**Stefan und Nicole Spennesberger, Hörgenbach 34,
85229 Markt Indersdorf
Land- und Forstwirtschaftlicher Betrieb**

**Wasserrechtlicher Antrag
Nutzung eines weiteren Drainageablaufs**

2. Antragsänderung / Ergänzung

zum Antrag vom 26.1.2021

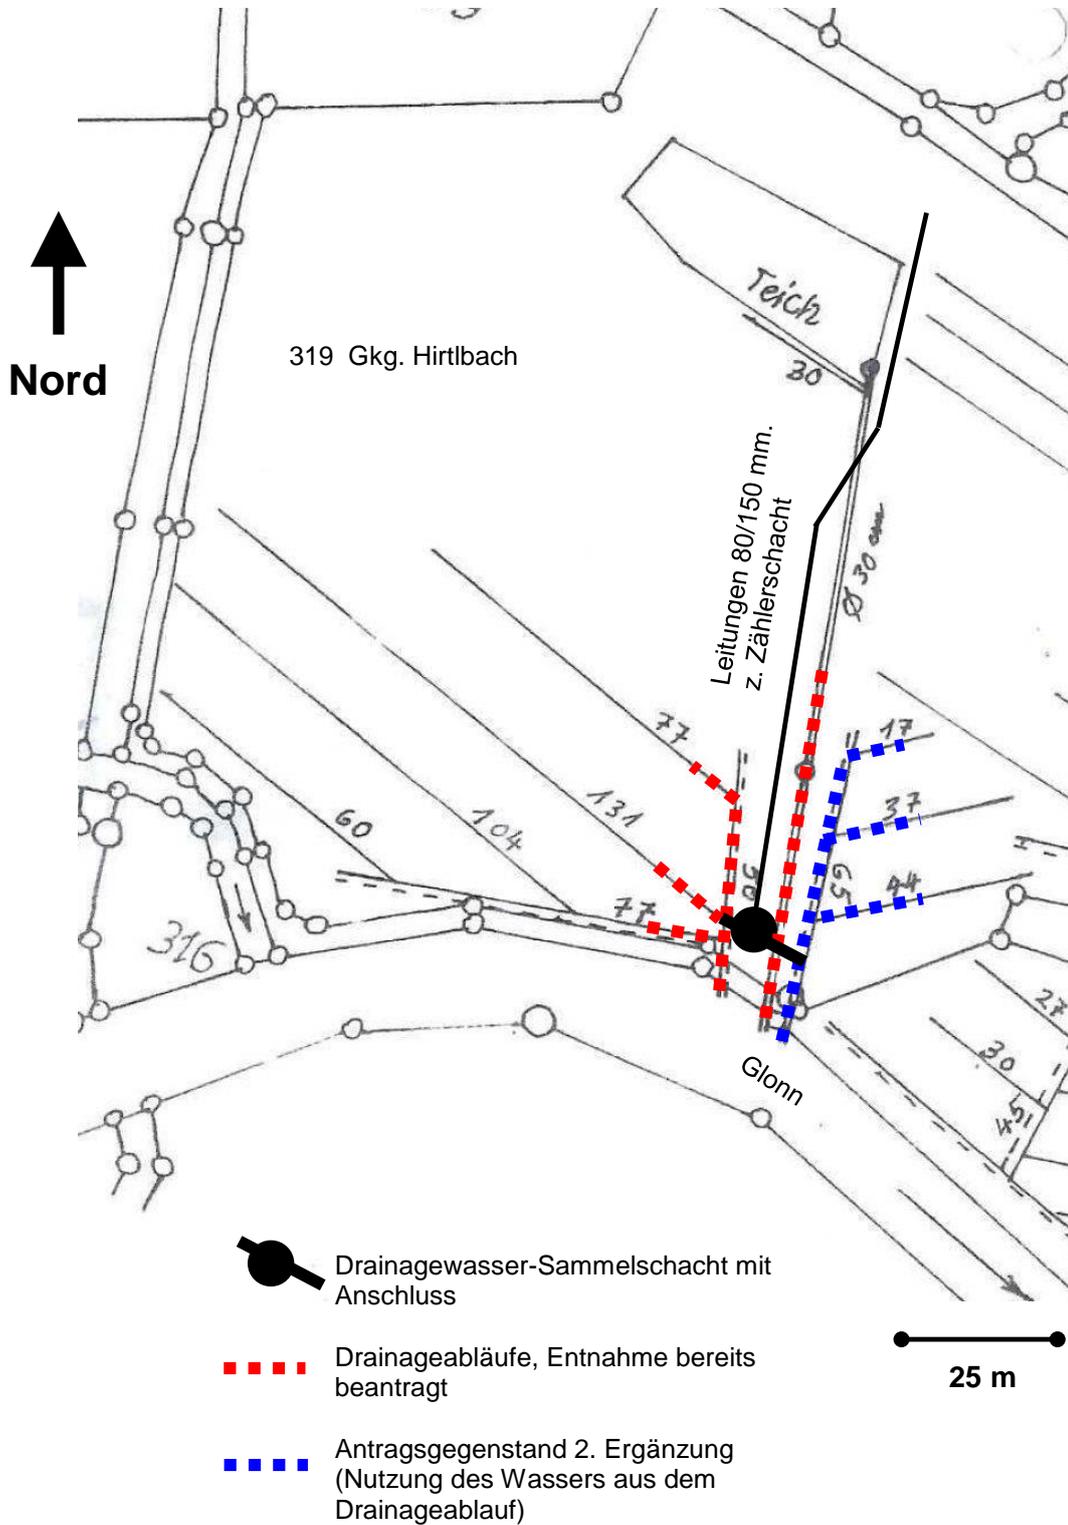
Bei der Diskussion der Wasserbeschaffungsmöglichkeiten zur Befüllung des geplanten Speicherbeckens wurde vom Wasserwirtschaftsamt München dem Vorschlag, das an der im Lageplan gekennzeichneten Stelle bislang in die Glonn eingeleitete Drainagewasser aus dem Grundstück Flur 319 zu verwenden, zugestimmt. Da die ursprünglich angedachte Miteinbeziehung weiter östlich gelegener Drainagen (Entwässerung in einen Biotop-Graben) nicht möglich ist und zudem der laut Wasserwirtschaftsamt prinzipiell genehmigungsfähige Schachtbrunnen wegen nicht absehbarer Auflagen und Bedenken antragsmäßig aufgegeben wurde, soll nun das Wasser aus dem östlichen Drainageableitungsrohr (Ablauf 3 gem. Anlage 3) trotz der geringen Menge von nur ca. 0,1 bis 0,2 l/s abgefangen und mitgenutzt werden.

Das Wasser der Drainagen Nr. 17, 37, 44 und 65 (Ablauf 3, siehe Anlagen 2 und 3), welches bislang in die Glonn eingeleitet wird, soll nun, ca. 20 m vom Ufer entfernt, zusammen mit der bisher beantragten Entnahme aus den Abläufen 1 und 2 abgefangen und in den Sammelschacht geleitet werden. Schüttungsmessungen im Herbst/Winter 2022 haben an Ablauf 1 eine Menge von ca. 1,0 l/s und an den Abläufen 2 und 3 Mengen von ca. 0,1 bis 0,2 l/s ergeben.

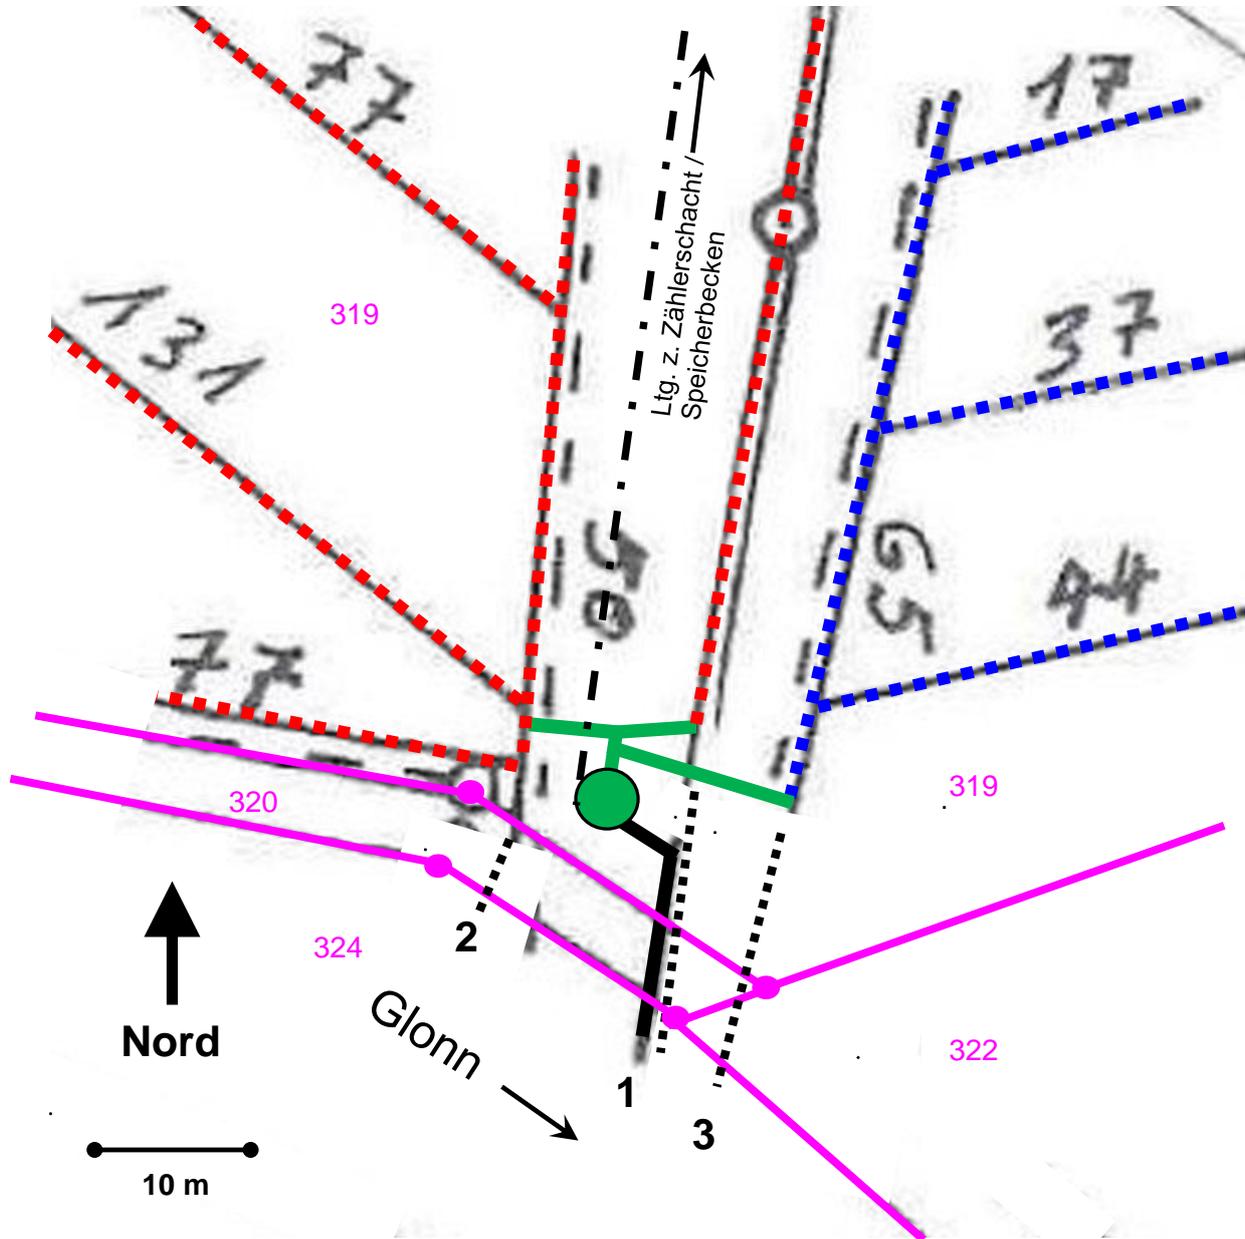
Es soll die Ablaufleitung (Anlage 2/3, Leitung Nr. 65) nahe des Schachtes durchtrennt und an denselben angeschlossen werden. Das Drainagewasser läuft dann in den Schacht und wird entweder ins Speicherbecken gepumpt oder es strömt – im Fall des Pumpenstillstandes – via Überlauf wiederum der Glonn zu.

Die Maßnahme ist auf das Umlegen der Wasserablaufleitung unter Beibehaltung der Höhengniveaus beschränkt. Eine Veränderung irgendwelcher sonstigen Drainagestränge erfolgt nicht.
